« Cure minceur » pour l'échangeur Turcot

Un projet plus rapide et moins cher pour réduire la congestion - Printemps 2012

Synthèse des améliorations proposées au projet du MTQ (2010)

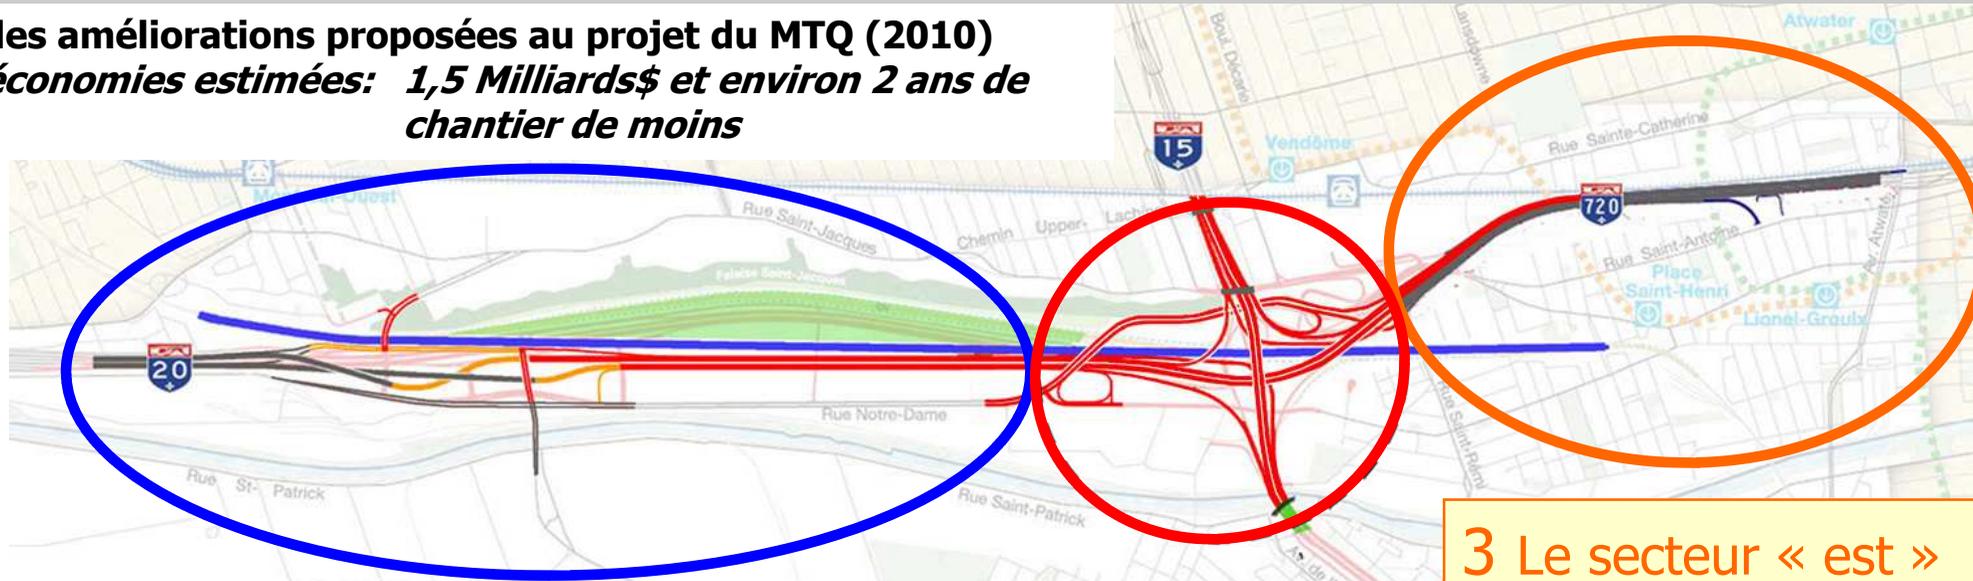
1 Le secteur « ouest »

- Repositionner les voies ferrées en sol stable, dans l'ancienne emprise du CN.
- Conserver l'échangeur Montréal-Ouest et greffer les voies de l'autoroute 20 sur les structures existantes.
Économie estimée: 500 M\$ et 2 ans sur l'échéancier
Explication: Le MTQ projette d'installer les voies ferrées au pied de la falaise St-Jacques, exigeant de coûteux travaux de stabilisation des sols. De plus, il en reporte la responsabilité sur le futur concepteur-constructeur privé, qui ne sera sélectionné qu'en juin 2013 et qui devra ensuite développer ses propres plans. Notre proposition permettrait au MTQ de procéder tout de suite au déplacement, épargnant un temps précieux. Finalement la structure de l'échangeur Montréal-Ouest est en bon état et il n'est pas nécessaire de la refaire.

2 Le « cœur »

- Procéder à une série d'allègements des structures tout en maintenant la capacité prévue dans les axes stratégiques et la circulation pendant le chantier:
Économie estimée: 500 M\$
 - Raccorder Décarie à Ville-Marie par des bretelles conventionnelles (1voie) plutôt que des liens autoroutiers (2voies).
 - Éliminer les bretelles dont l'achalandage est trop faible pour les justifier (5000 véhicules/jour) entre Ville-Marie et la portion sud de l'autoroute 15. Le lien entre le pont Champlain et le centre-ville se fait par l'autoroute Bonaventure ou l'avenue Atwater.
 - Remplacer la bretelle liant la 20 direction Est vers Décarie Nord par un lien utilisant le boulevard Pullman.
Explication: Notre proposition utilise des structures moins coûteuses et évite la reconstruction du viaduc St-Jacques (en bon état) et de Décarie Nord entre St-Jacques et le tunnel NDG.

3 Le secteur « est »

- Reporter la reconstruction de Ville-Marie à l'ouest d'Atwater jusqu'au moment où les travaux seront nécessaires (2022).
Économie estimée: 500M\$
Explication: Cette structure est dans le même état que celle à l'est d'Atwater, que le MTQ considère suffisamment stable pour être conservée jusqu'en 2022. Notre proposition permettrait, au moment opportun, et après une nécessaire réflexion sur le devenir de cet axe de circulation, de refaire l'autoroute Ville-Marie une travée à la fois, sans qu'il soit nécessaire d'élargir son emprise pour accommoder la circulation pendant les travaux. Cela permet aussi d'éviter plusieurs expropriations résidentielles et commerciales.

- Réserver les voies de droite au transport en commun dans les 2 directions pour plus de flexibilité.
Explication: Le MTQ ne réserve qu'une voie en direction est, en plein centre de l'autoroute, contraignant les autobus à sortir à la rue Rose-de-Lima par une structure spécifique.
